NRD-NPP-92-18

核二廠一號機第十六次大修管制報告

(一次圍阻體完整性洩漏率測試)

行政院原子能委員會
核能管制處

圖四 一號機 EOC-16 ILRT 試驗過程

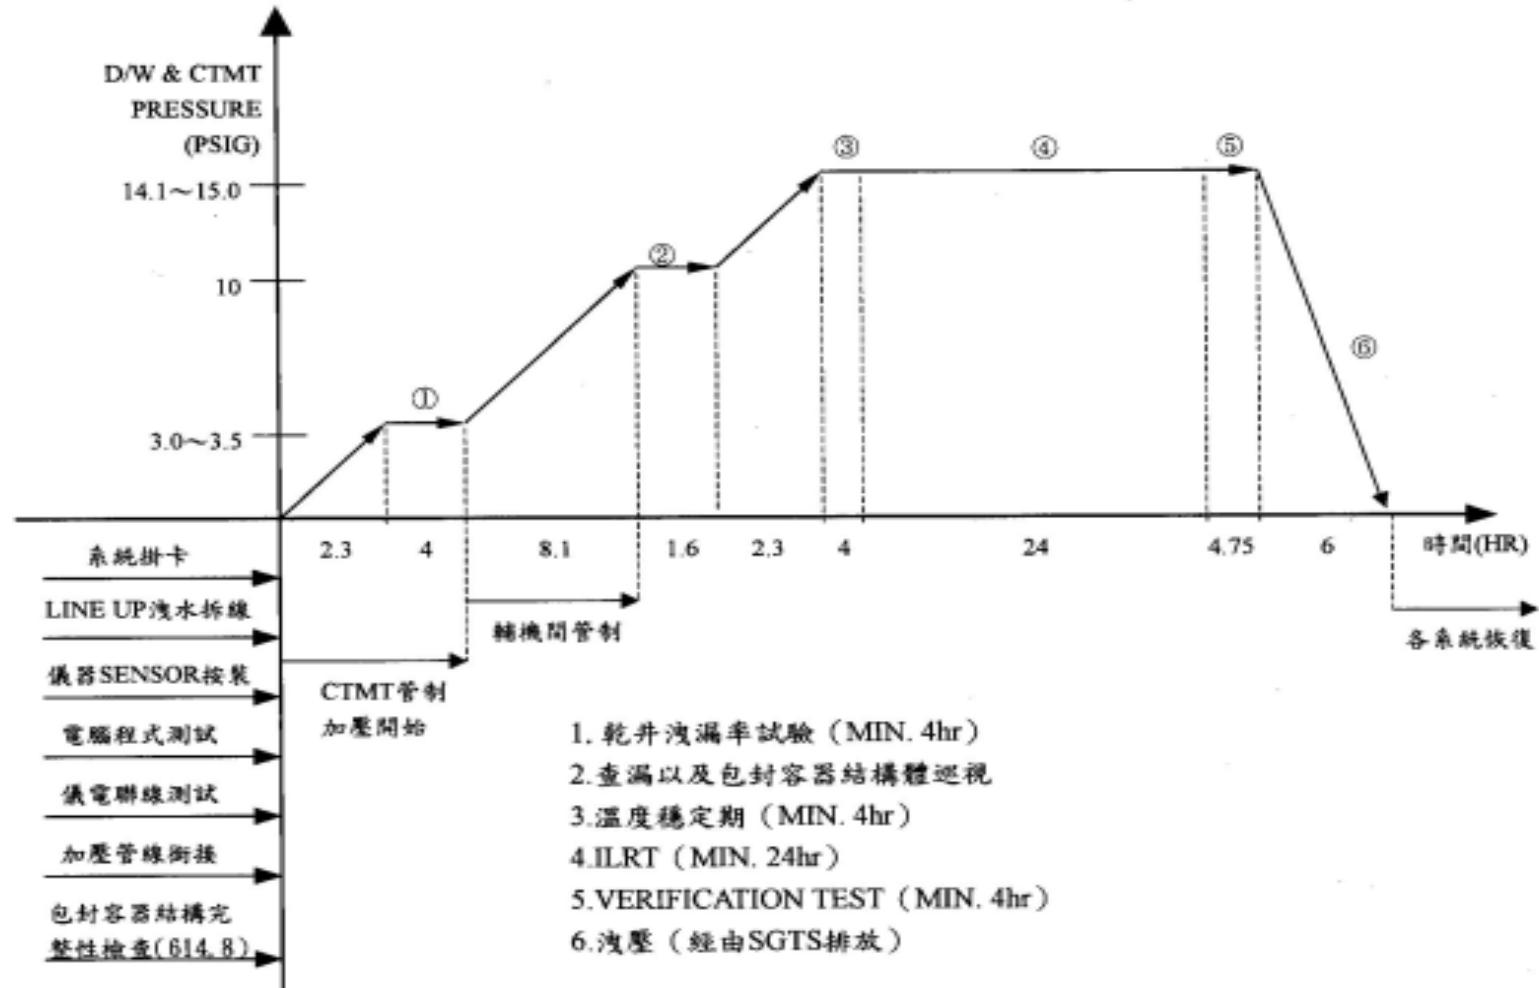
04/10 14:20 本會視察員執行此項測試之現場測試系統掛卡情形查證，於輔助廠房六樓穿越器編號 79，發現斜面燃料傳送系統(IFTS)傳送洩水管路隔離閥之測試閥 116JB03，未掛卡關閉 (請參見附件八)

及圖五) 經查測試程序書 616.2.1 時 , 亦發現該測試閥並未列於該程序書之測試閥初始狀況表中。

七、有關查證 ILRT 測試之現場測試系統掛卡情形時，仍發現穿越器編號 79 IFTS 傳送洩水管路隔離閥之測試閥 116JB03，未掛卡關閉之缺失，原因係因該測試閥並未列於測試程序書之測試閥初始狀況表中，台電公司應重新再檢視測試程序書之完整性。
綜合以上之結論，此次核二廠一號機 EOC-16 一次圍阻體 ILRT 測試結果符合法規之要求。有關在執行面可以再改善的事項與後續要求，本會已於 92 年 4 月 25 日以視察備忘錄 KS-會核-92-23-0 要求核二廠進行改善（請參見附件十五）。
